# **Mémoire en réponse à l'avis de la MRAe**

**Projet Eolien de Lupsault  
Charente (16)**

**Octobre 2021**

Figure 4 : Localisation des espèces floristiques remarquables et espèces invasives (Source NCA)

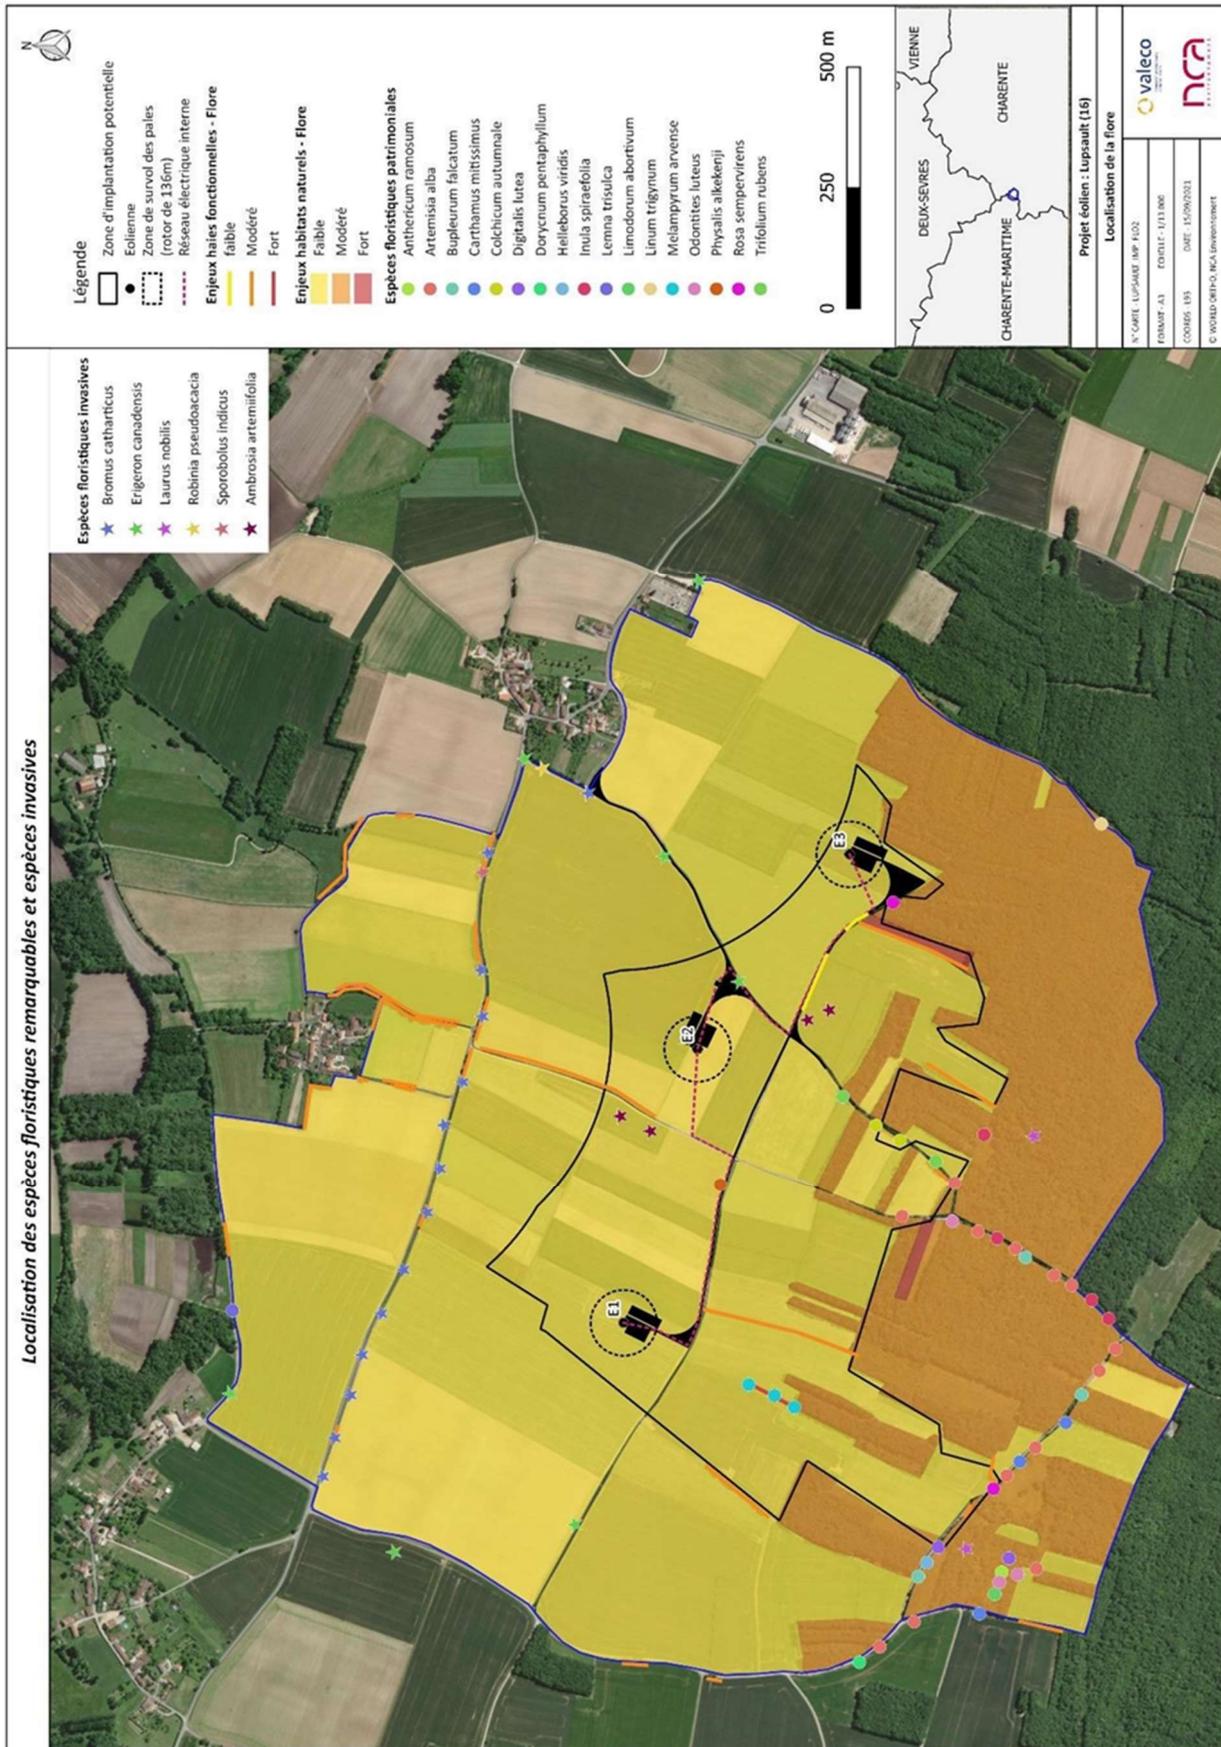
La MRAe souligne qu'une carte confrontant les enjeux portant sur la flore à l'implantation des éoliennes permettrait au public de mieux appréhender les impacts du projet sur la flore.

La carte localisant les espèces floristiques remarquables et invasives sur la zone d'étude du projet éolien de Lupsault se trouve en page 60 de la pièce 6.1 Milieu naturel.

La carte ci-après localise l'implantation du projet et celle des espèces floristiques remarquables et invasives.
